156

Juni 1993

SAILOR ANTENNE TUNER AT2110

TILLÆG TIL SERVICE INFORMATION 144C OG 156

Fig. 1

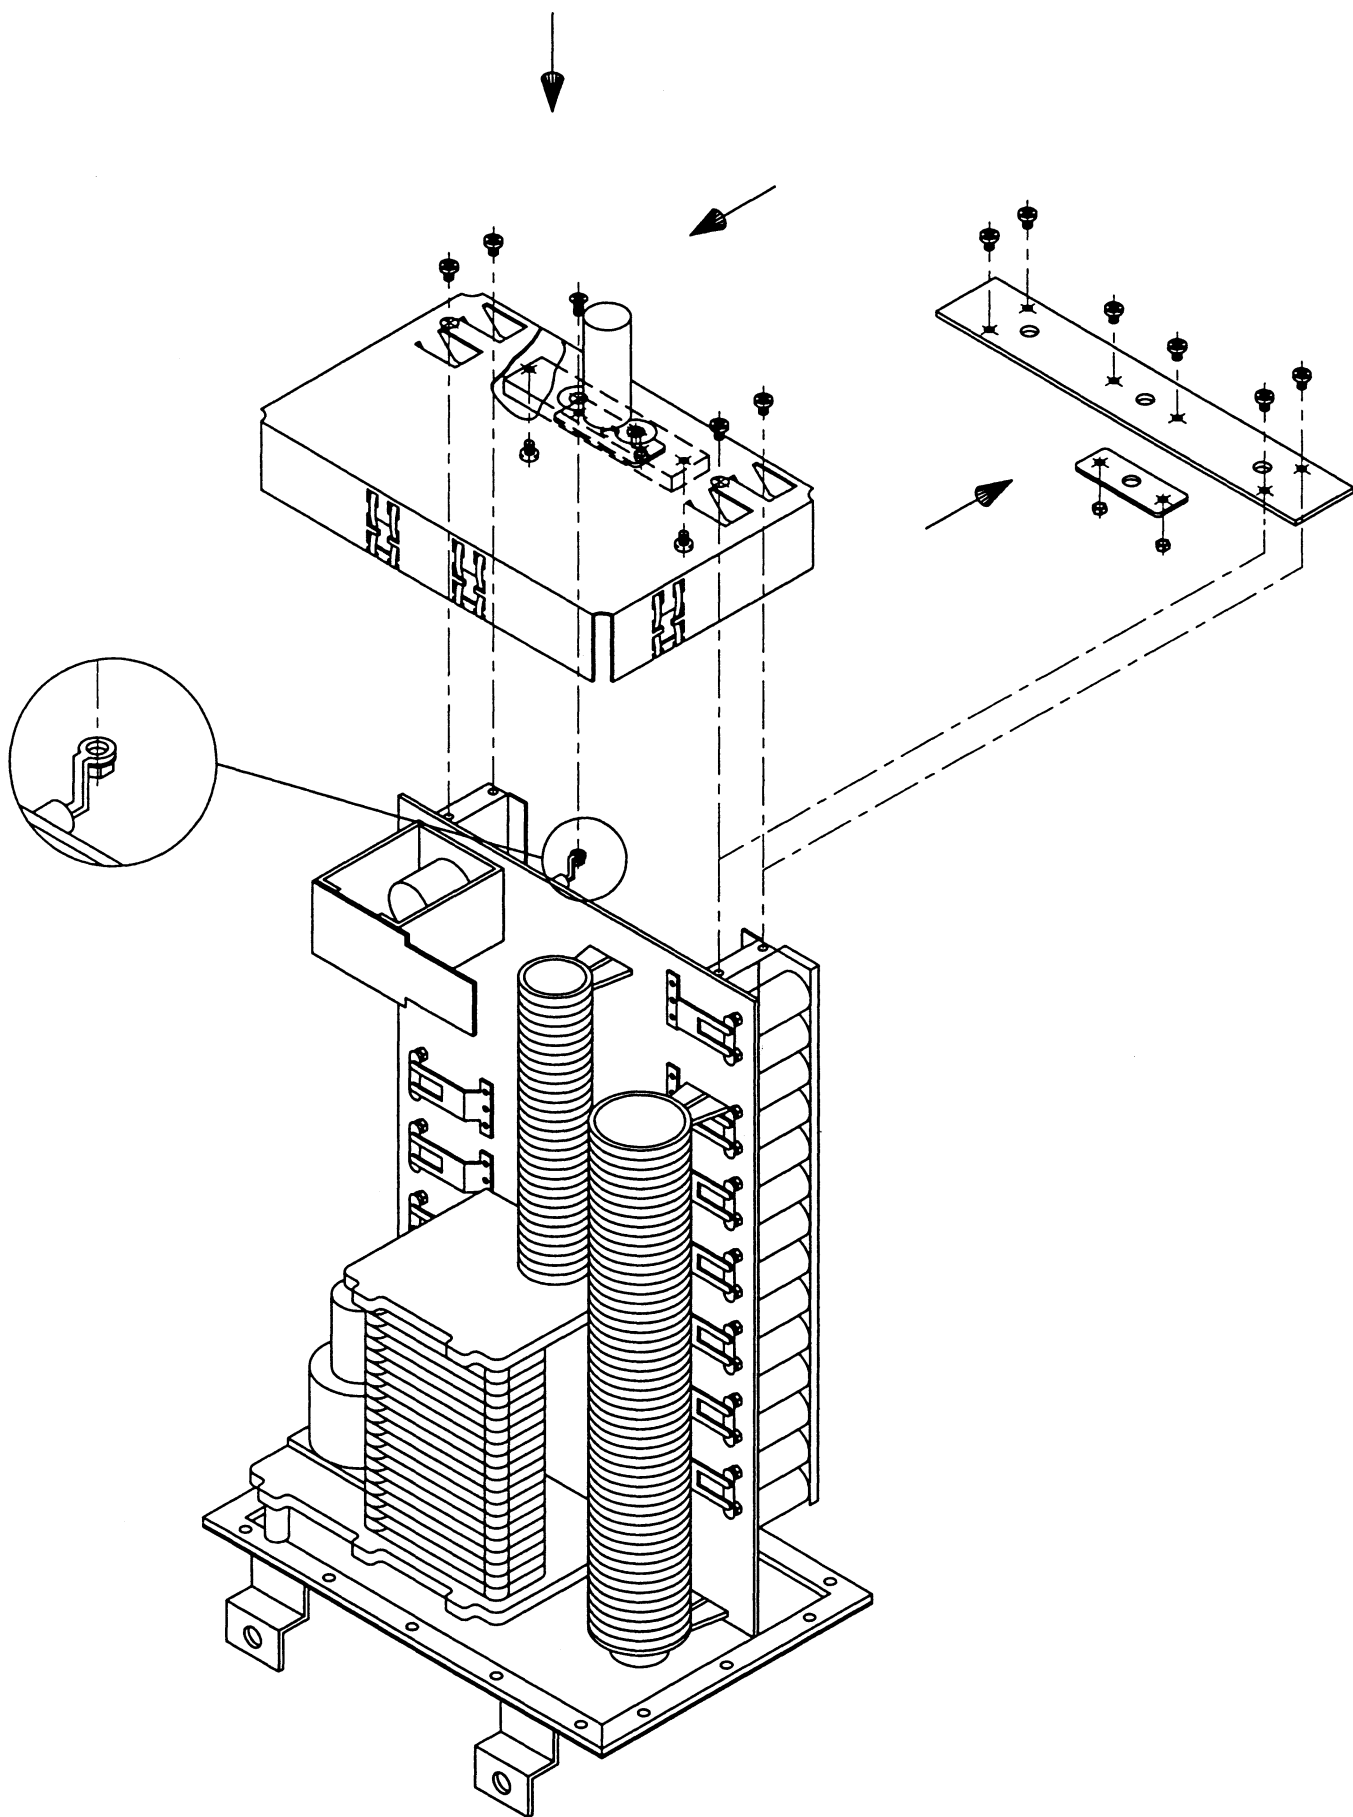
Modifikations kit 1.

Placér de nye dele som vist på fig. 1.

Fig. 3

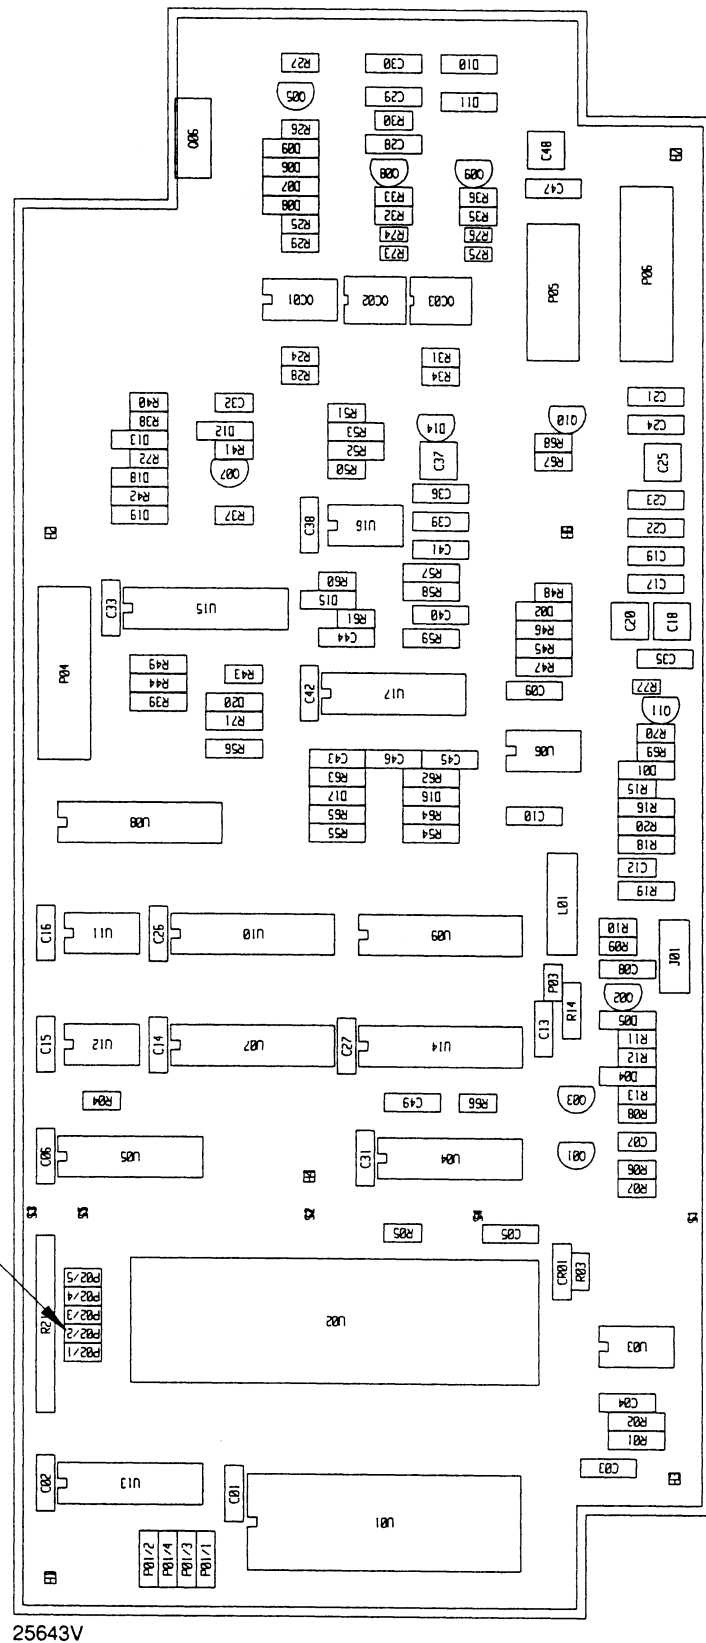
1. Adskil AT2110.
2. TR1 på hovedprintet skal skiftes til S.P. nr. 400575. For monteringsdetaljer se fig. 2.
3. L2 på hovedprintet skal skiftes til S.P. nr. 400576. For monteringsdetaljer se fig. 2.
4. Afstandsstykket på den øverste ende af L1 skal skiftes til den nye type, S.P. nr. 227795. For monteringsdetaljer se fig. 2.
5. Jernkernen i bunden af L1 skal fjernes og erstattes med en møtrik. For monteringsdetaljer se fig. 2.
6. Softwaren i T2130 skal skiftes til C1083P. Efter at have skiftet softwaren, skal De isætte en jumper i P02 position 2 på TX-processormodul 3, se fig. 3.

Insert jumper here.

Fig. 5

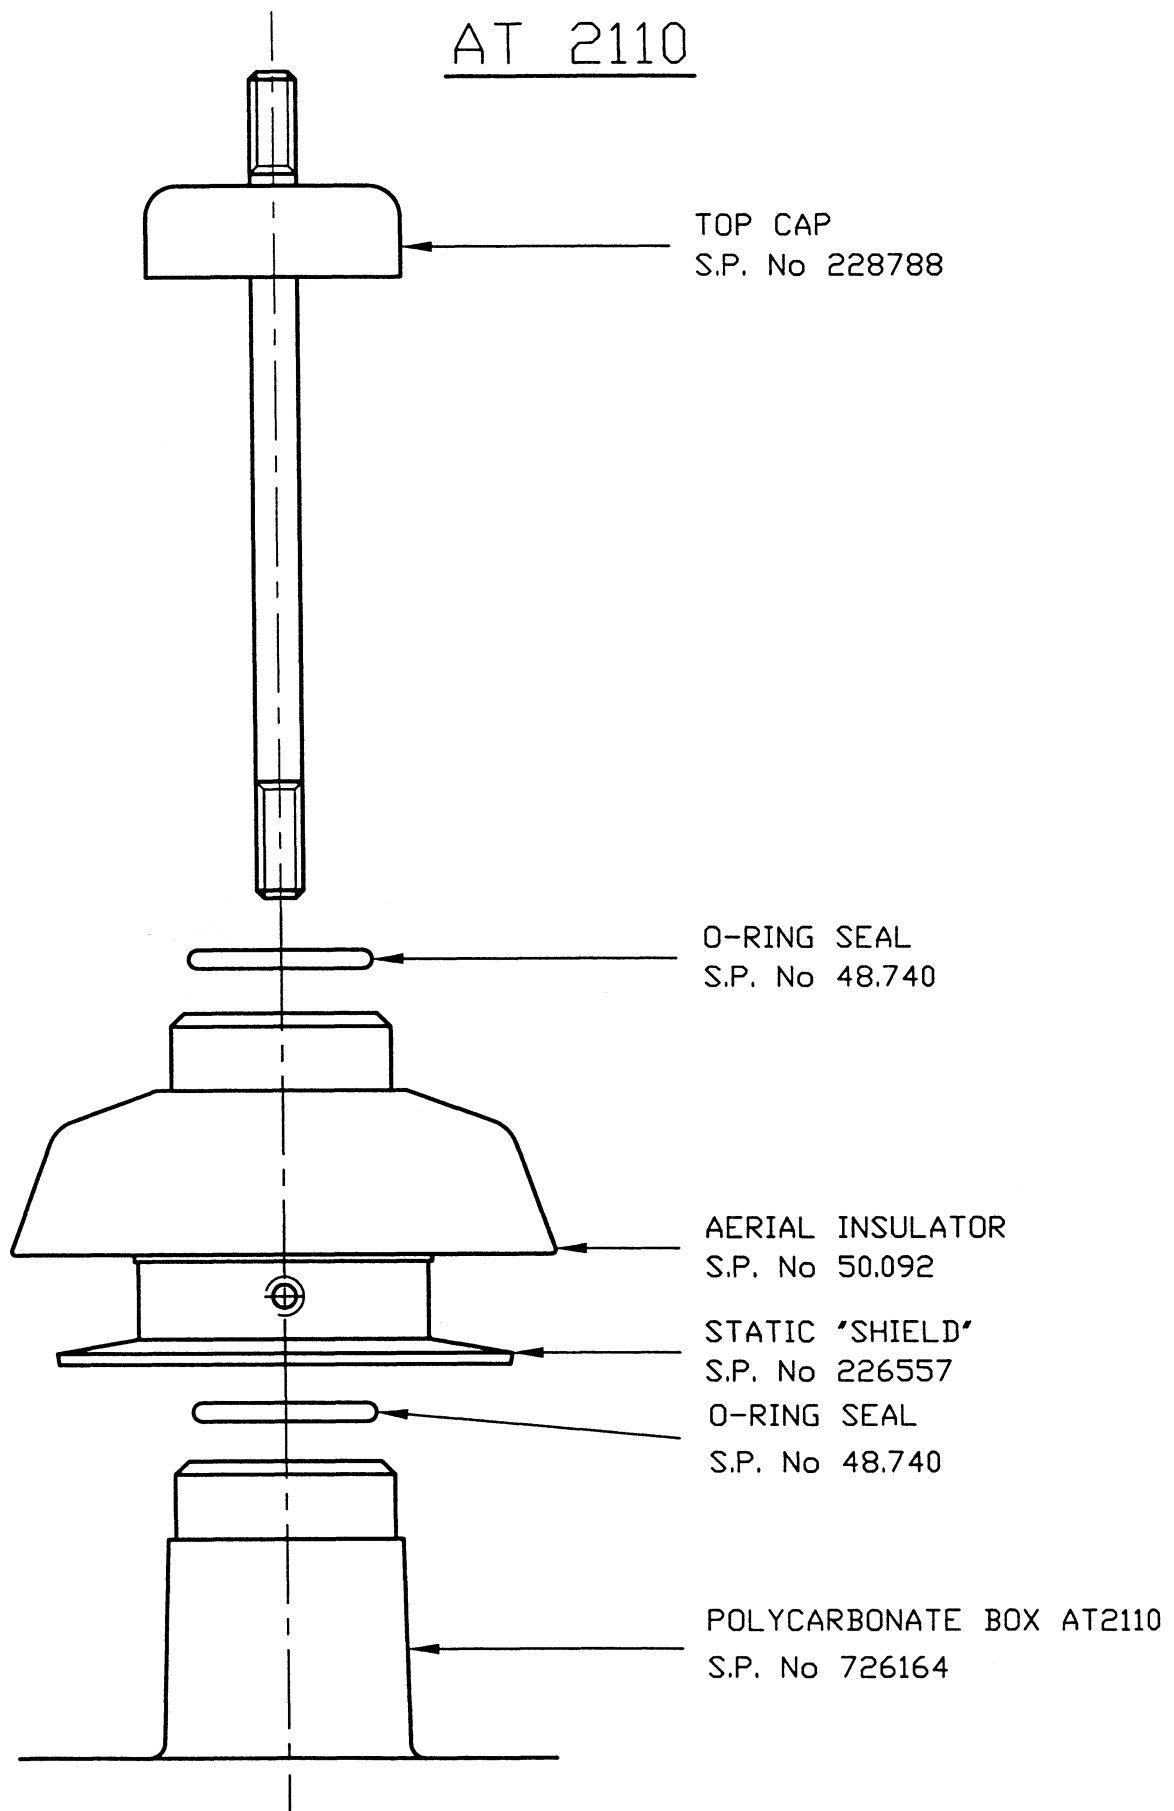
Alle AT2110 med serienummer fra **448112** er modificerede fra S.P. Radio A/S. Alle AT2110 har en modifikations record label mærket A indeni AT2110, se fig. 6.
